## COMITÉ CONSULTATIF D'URBANISME

### DEMANDE D'APPROBATION PAR PIIA - **6200, AVENUE DE DARLINGTON**

Étudier, conformément au Règlement sur les plans d'implantation et d'intégration architecturale (PIIA) de l'arrondissement de Côte-des-Neiges - Notre-Dame-de-Grâce (RCA22 17379), les travaux visant à modifier le volume de la station de pompage Châteaufort, située au 6200, Avenue de Darlington - dossier relatif à la demande de permis **3003214186**.

**2024/04/10**

1 PLAN DU TOIT  
A100 ÉCHELLE 1:400

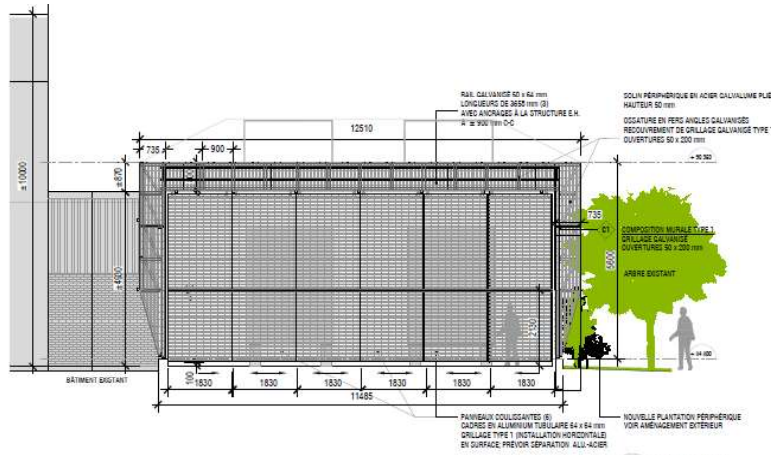
g) La conception et l'aménagement des toitures intègrent des principes écoénergétiques tels que l'utilisation de matériaux de couverture de couleur claire, recouvertes d'un enduit réfléchissant à fort indice de réflectance solaire (IRS) ou de surfaces végétalisées ou encore de panneaux solaires ou photovoltaïques.	○	membrane blanche exigée;

1 ÉLÉVATION SUD  
A301 VERTI JARDIN COMMUNAUTAIRE ÉCHELLE 1:100

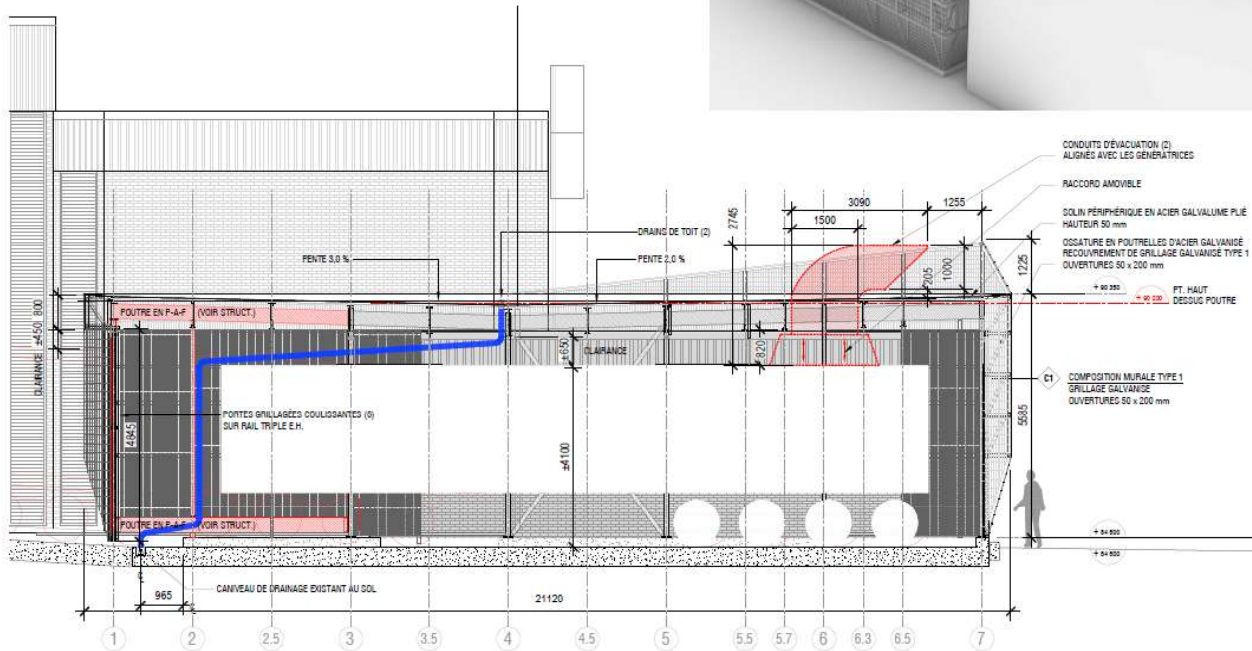
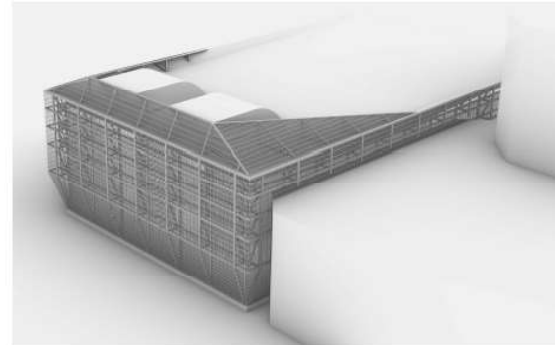
h) Les proportions et l'emplacement des ouvertures contribuent à l'éclairage naturel des espaces intérieurs et mettent en valeur les vues sur le paysage environnant.	○	La géométrie du volume et les revêtements métalliques perforés procurent un degré de transparence à la structure;

c) Les aménagements paysagers sont adaptés à la présence des arbres existants sur le terrain ou à proximité et ne font pas obstacle au potentiel de plantation d'arbres à moyen ou grand déploiement sur le domaine public.	○	Les aménagements extérieurs existants sont préservés; Des plantes grimpantes seront ajoutées au pourtour de la structure ajoutée;

c) Les strates végétales (arborée, arbustive, herbacée, couvre-sol, grimpante, etc.) et les types de plantes utilisées sont diversifiés et adaptés aux conditions des lieux.	○	Des plantes grimpantes seront ajoutées au pourtour de la structure afin de végétaliser les murs grillagés de l'enveloppe du bâtiment;
